**ZARZĄD
INWESTYCJI
MIEJSKICH**

Dotyczy: postępowania o udzielenie zamówienia publicznego w trybie przetargu nieograniczonego na: „**Budowa drogi wojewódzkiej klasy technicznej „G” – Trasa Górna III od km -0+059.45 do km 5+712.25**” realizowanego w ramach zadania „Budowa dojazdu do węzła na autostradzie A1 – budowa III Etapu Trasy Górna”

Nr sprawy ZIM-DZ.2621.34.2020

ZESTAW XXII

PRZYKŁADOWE ZDJĘCIA I WYMIARY

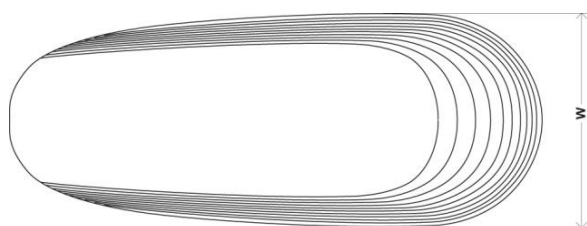
Prosimy o doprecyzowanie opisu technicznego i sylwetki opraw oświetleniowych koniecznych do zastosowania w tym projekcie

PARAMETRY KONSTRUKCYJNE

- budowa oprawy dwukomorowa (otwarcie komory osprzętu nie powoduje rozszczelnienia komory optycznej)
- materiał korpusu – odlew aluminium malowany proszkowo malowany na dowolny kolor z palety RAL lub AKZO, wymagany kolor RAL 7016
- materiał klosza – szkło hartowane gięte
- montaż na wysięgniku lub słupie o średnicy Ø48-60mm
- oprawa wyposażona w uniwersalny uchwyt pozwalający na montaż zarówno na wysięgniku jak i bezpośrednio na słupie
- budowa oprawy pozwala na szybką wymianę układu optycznego oraz modułu zasilającego
- stopień odporności klosza na uderzenia mechaniczne – IK08
- szczelność komory optycznej – IP66
- szczelność komory elektrycznej – IP66
- wygląd, styl i wielkość oprawy podobny do rysunków zamieszczonych poniżej

PARAMETRY ELEKTRYCZNE I FUNKCJONALNOŚĆ

- moc maksymalna uwzględniające wszystkie straty – zgodnie z projektem elektrycznym
- znamionowe napięcie pracy – 230V/50Hz
- układ zasilający umożliwiający sterowanie sygnałem 1-10V lub DALI
- ochrona przed przepięciami – 10kV
- klasa ochronności elektrycznej: I lub II

PARAMETRY OŚWIETLENIOWE I POTWIERDZENIA

- rodzaj źródła światła – LED
- zakres temperatury barwowej źródeł światła – 3900-4300K
- utrzymanie strumienia świetlnego w czasie: 90% po 100 000h (zgodnie z IES LM-80 - TM-21)

Wymiary
H	159 mm
W	303 mm
L	758 mm
